いぼがわ せせらぎだより

揖保川流域委員会
ニュースレター

2006年4月 発行 No. 24

第 17 回 揖保川流域委員会

図3. 過去の洪水時の降雨パターンのちがい

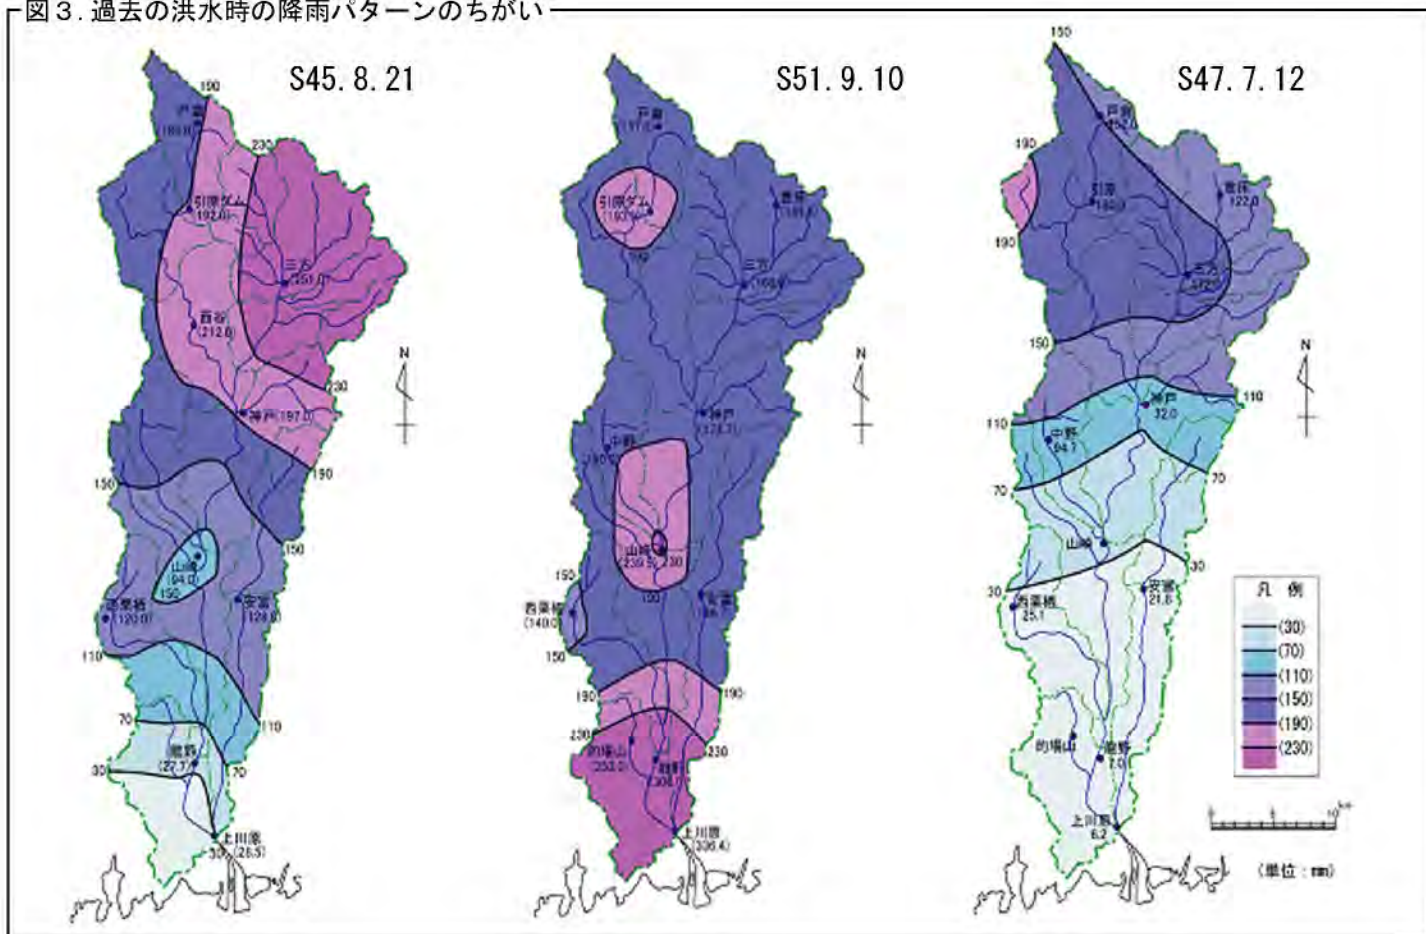
Q 51年というのは15洪水中上から7番目です。龍野地点だと $2000\text{m}^3/\text{s}$ ぐらしか流れていないのです。47年は $1600\text{m}^3/\text{s}$ 前後ですからそんなに大きく変わらない。きっと雨の降り方が違うのでしょうね。そこが実感の違いとなって現れている。それが不思議です。

A 45年、51年、47年の降雨パターンを比較しますと、51年は下流部と中流部の山崎付近で非常に強い雨が降っています。45年は上流の広い範囲で降った雨が支流と合わさり、龍野地点の流量が増えたのだと思います。47年は下流ではほとんど降っていないので、上流の雨は恐らく川の中をすっくと通って

図5. 農業用水の取水実態

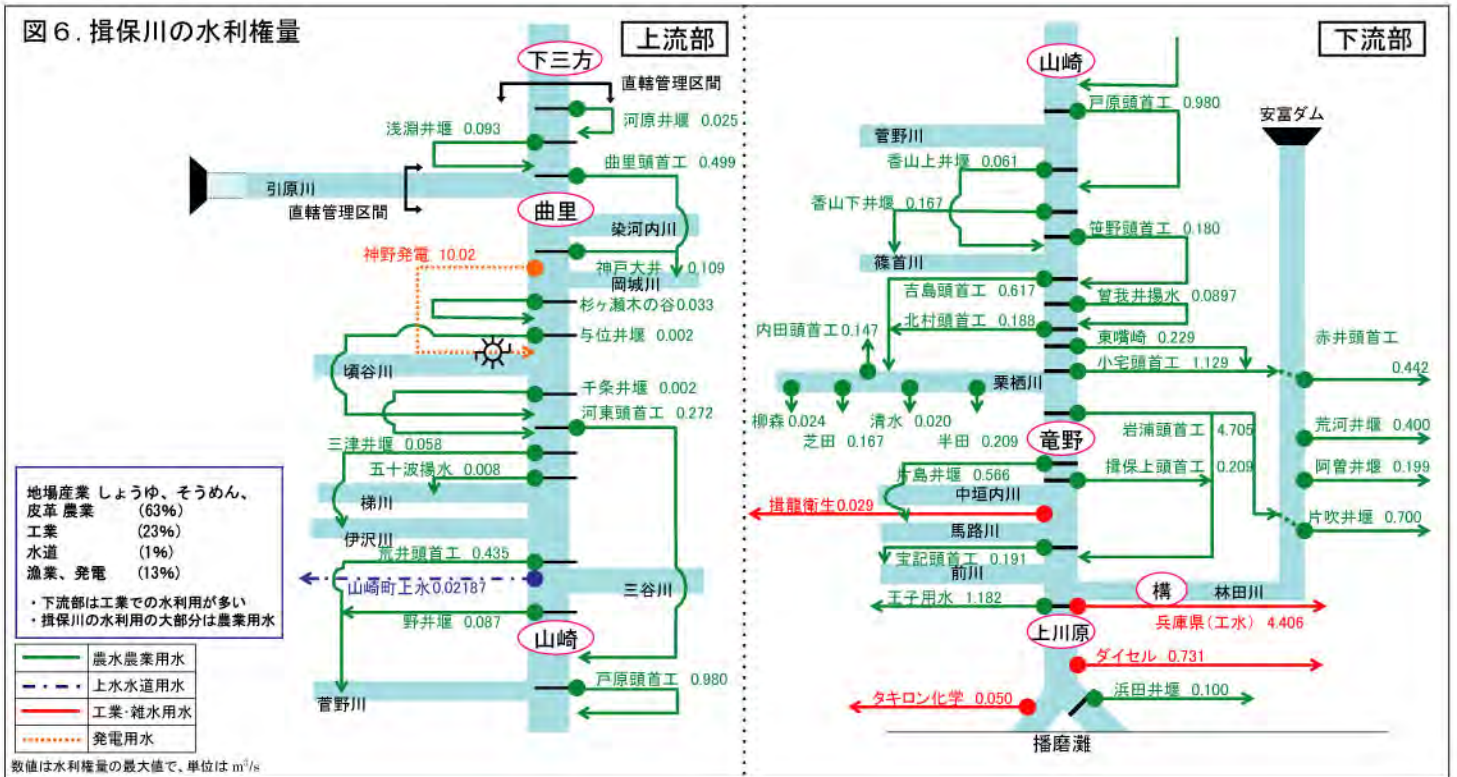
委員 農業用水の取水にはメーターがついているわけではありません。昔の石積みの堰と今のコンクリートの堰では取水量も随分違うのではないのでしょうか。実際の取水の現状を把握された例はありますか？

河川管理者 取水地点にゲートがあれば正確な量が把握できる場合もありますが、資料(図5)に示した取水実態は利水者からの報告に基づくものです。ピーク量を足し合わせているので、やや過大な評価になっている場合もあると思います。

図11. 揖保川河川整備計画策定段階における環境影響分析の位置づけ

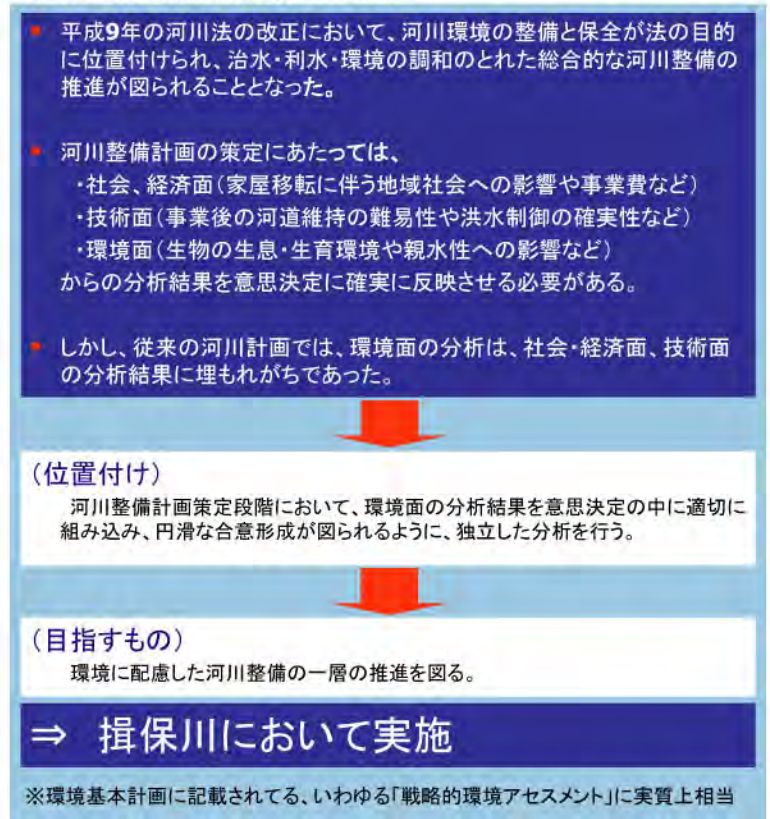
委員 今回導入する環境影響分析は、戦略アセス*と同じようなものと捉えているということですが、戦略アセスは、例えばここは生物に影響があるから施設等の位置を少しずらすと、全体を視野に入れて行うのが基本的な考え方ではないかと思います。揖保川でも流域全体を視野に入れて、どこがどの程度重要かということ把握する、その解析から始めるのが第一歩ではないかと思います。

河川管理者 代替案の比較を行うとき、一つの目的、例えば治水のためだけに計画に位置づけるのではなく、環境の影響も含めて選択肢の中の優先順位を決
